FORD 4R100

"DIFERENCIAS EN LAS BOMBAS MODULADAS Y NO MODULADAS"

CAMBIOS: Comenzando la producción del 1999, la caja 4R100 fue ofrecida al mercado con dos diferentes convertidores con diferentes formas de aplicar y estrategias. La primera con presión modulada, PWM fue añadida en el motor V-10 de gasolina y motores de petróleo. La segunda versión no modulada fue ofrecida en motores de gasolina más chicos. Este cambio requiere dos diferentes tipos de paquetes de solenoides y dos diferentes bombas.

Figura 1

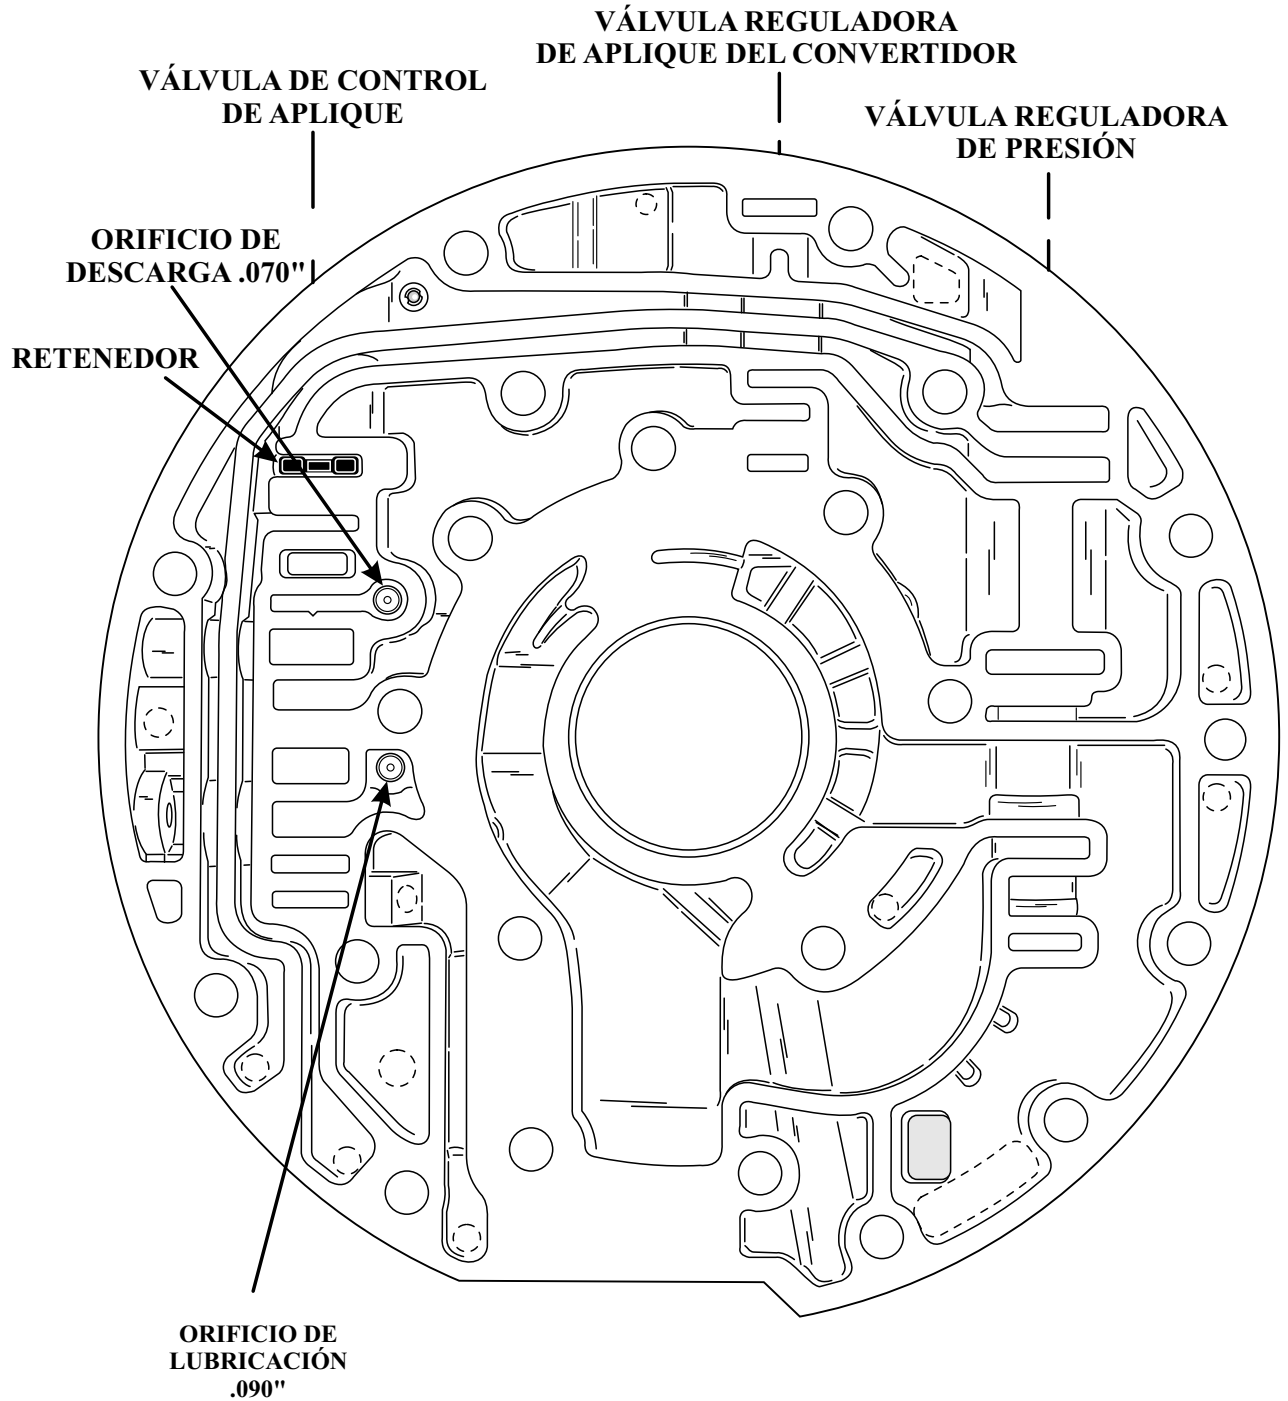
- Un hoyo fue abierto en la cubierta para conectar el buje de la válvula con el aceite de la válvula reguladora del convertidor Figura 2.
 - El orificio de descarga del convertidor en la cubierta no modulada como ilustra la Figura 1 fue removido de la cubierta modulada como ilustra la Figura 2

Figura 2

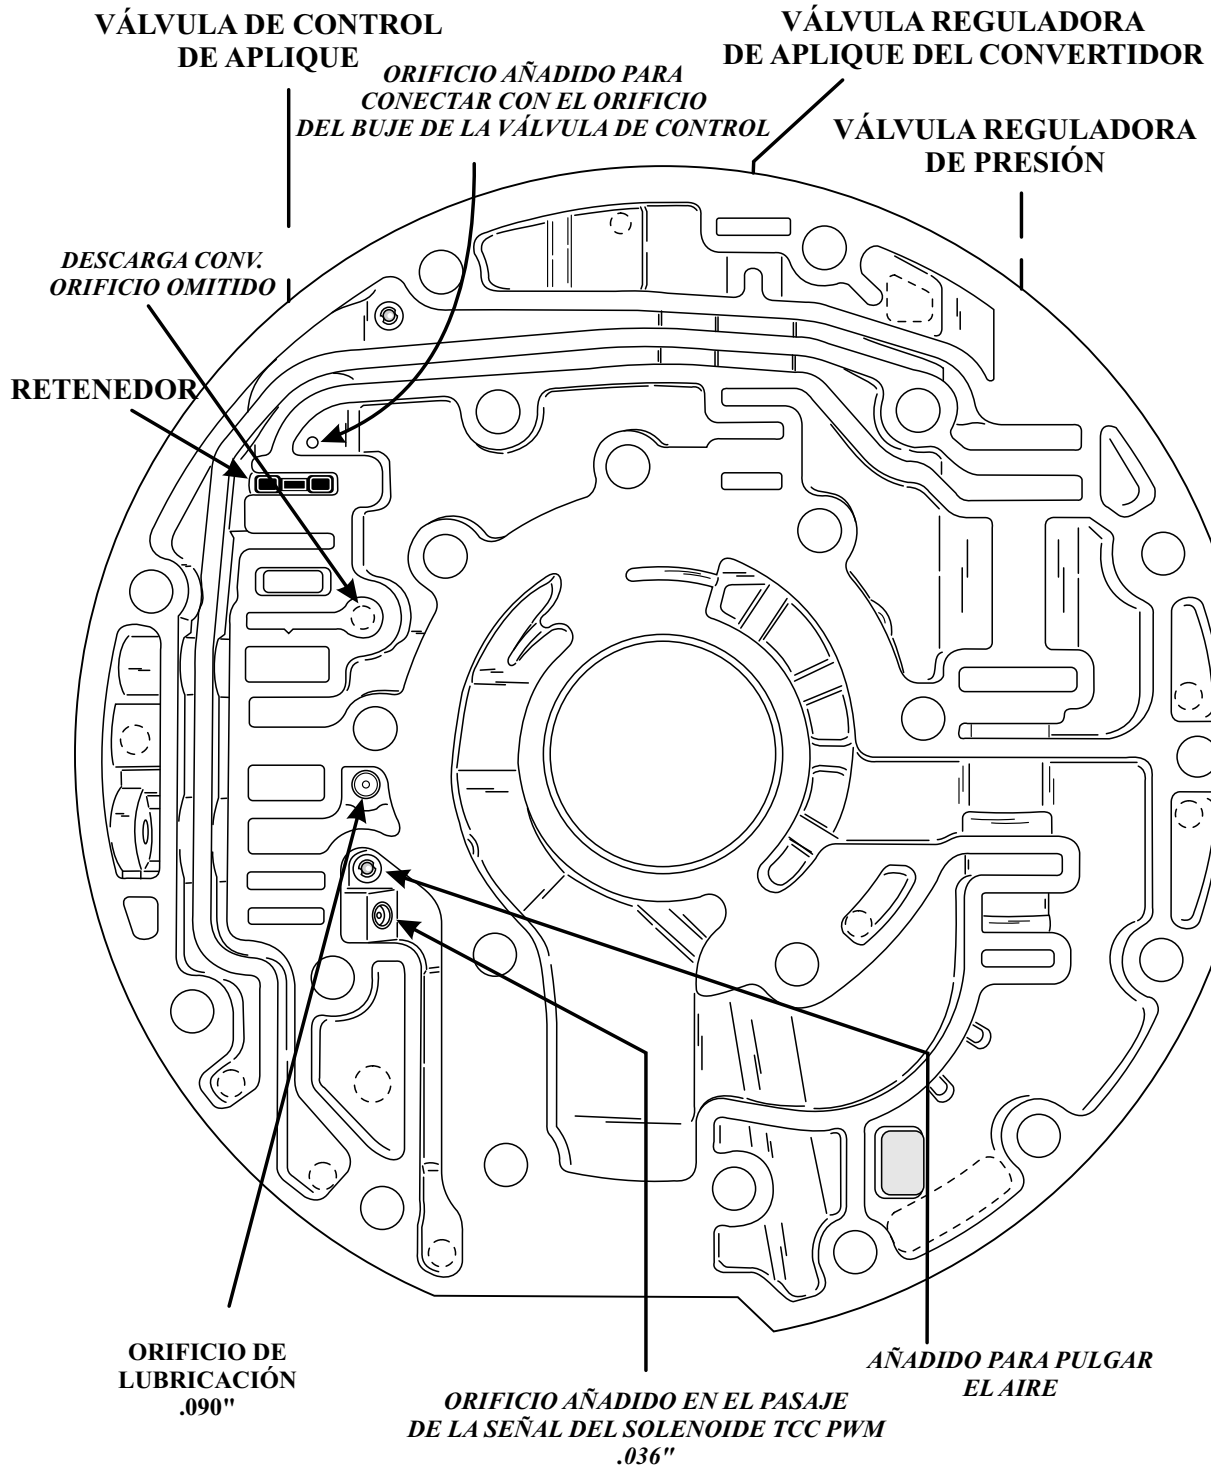
- Un orificio de 0.036 ml y un orificio de pulgar aire fue añadido a la galería de señal del solenoide ilustrado en la Figura 2.
 - La válvula de control del convertidor fue engrandecida en el carrete trasero aprox 0.070 ml. También fue añadido un buje y una válvula al final de la alineación de la misma, figura 3.

Figura 3

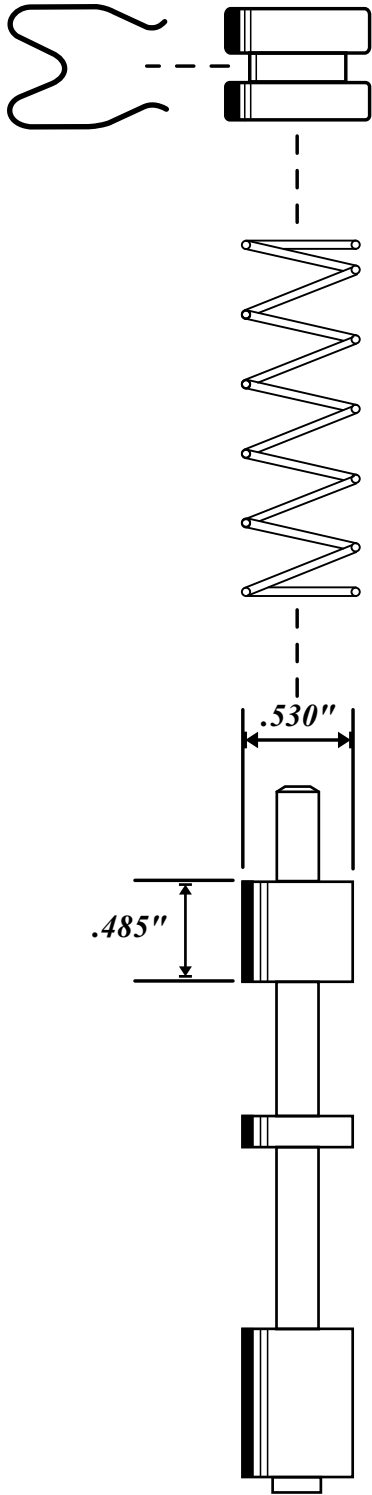
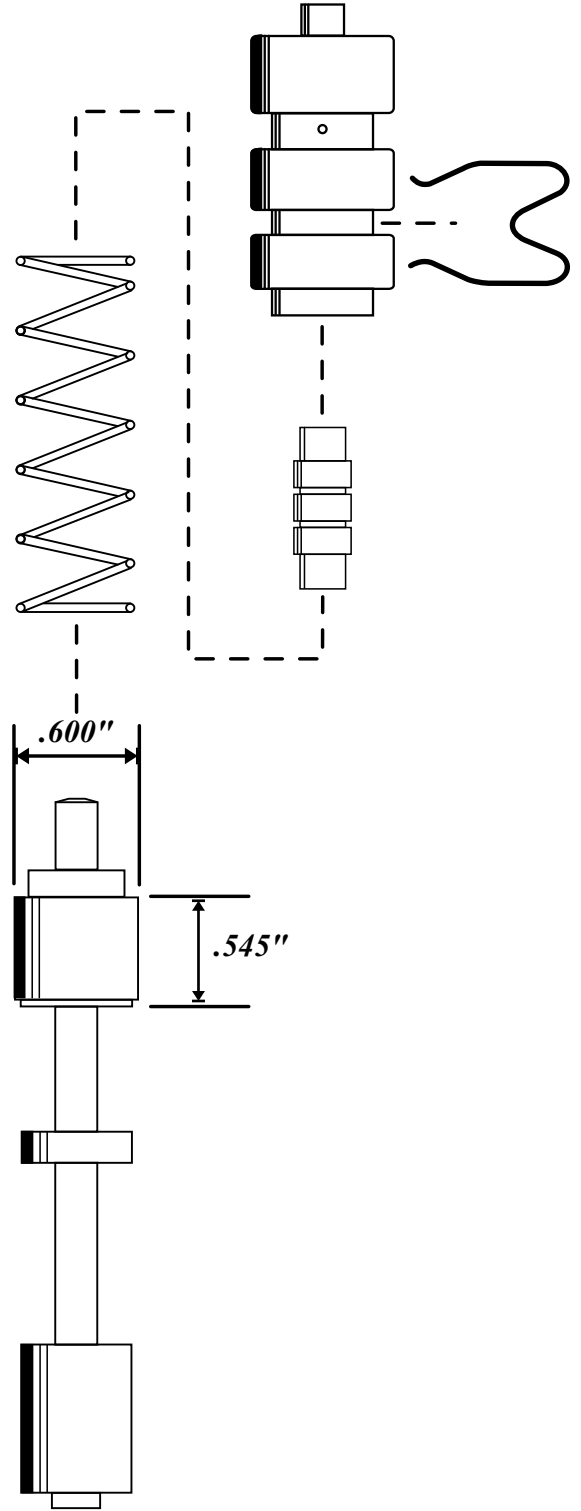
- En la cubierta la válvula de aplique del convertidor recibió cambios en el cilindro de la válvula aprox 0.070 ml para acomodar la válvula nueva la cual es diferente en diámetro como ilustra la Figura 3.

EL DIÁMETRO Y EL LARGO DE LA VÁLVULA DE CARRETE, FUERON INCREMENTADOS EN LAS VÁLVULAS MODULADAS. EL CILINDRO EN LA BOMBA TAMBIÉN FUE EGRANDADO APROXIMADAMENTE 0.70 ML PARA ACOMODAR LOS CAMBIOS DE LA VÁLVULA.

Figura 4

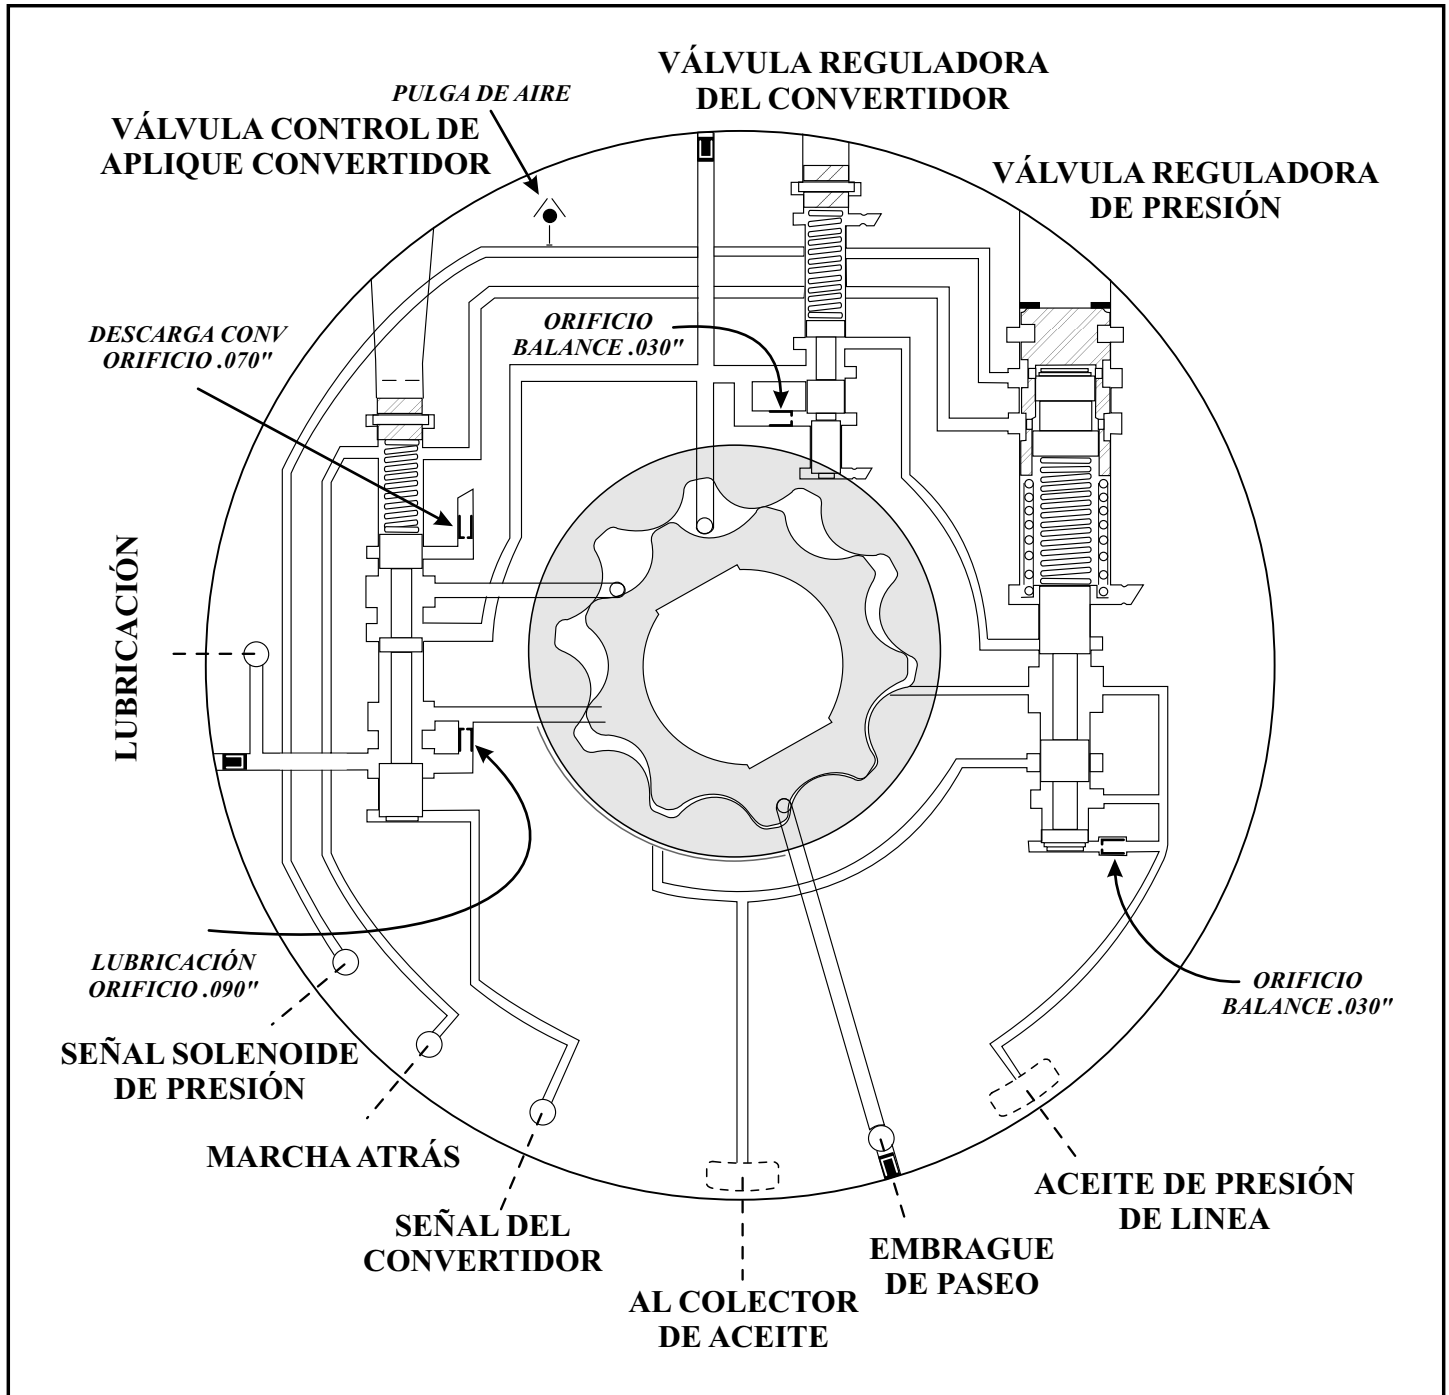
- Refierete a la Figura 4 para el circuito hidráulico de las bombas no moduladas.*
Refierete a la Figura 5 para el circuito hidráulico y todos los cambios de las bombas moduladas.

Figura 6

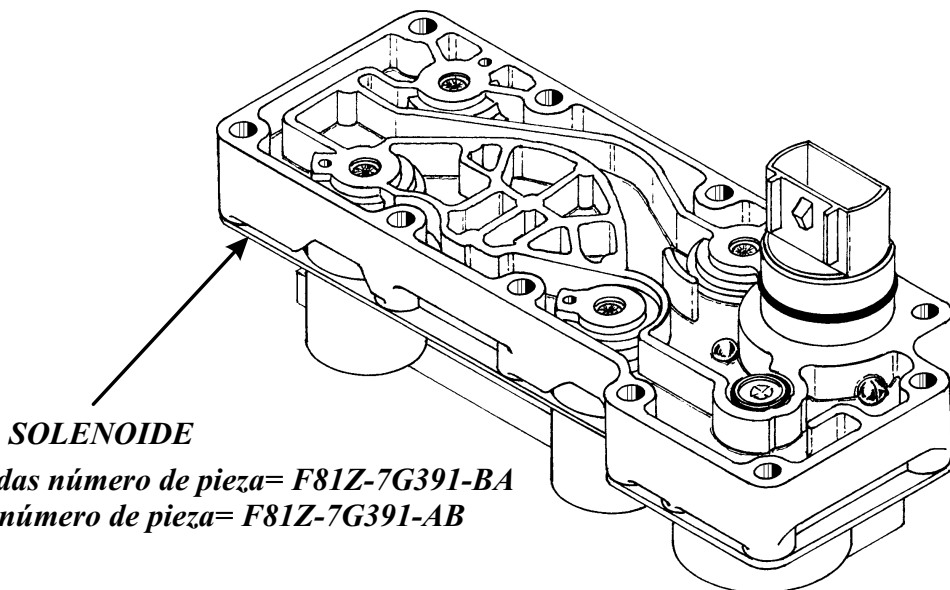
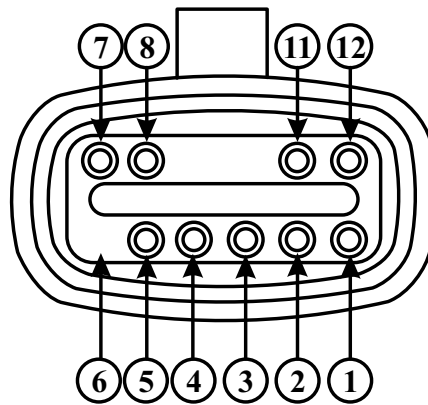
- El paquete modulado requiere un solenoide modulado y el no modulado requiere un solenoide de dos posiciones, activado o no activado. Refierete a la Figura 6 para identificar la diferencias entre los dos paquetes.

Versiones no moduladas número de pieza= F81Z-7G391-BA

Versiones moduladas número de pieza= F81Z-7G391-AB
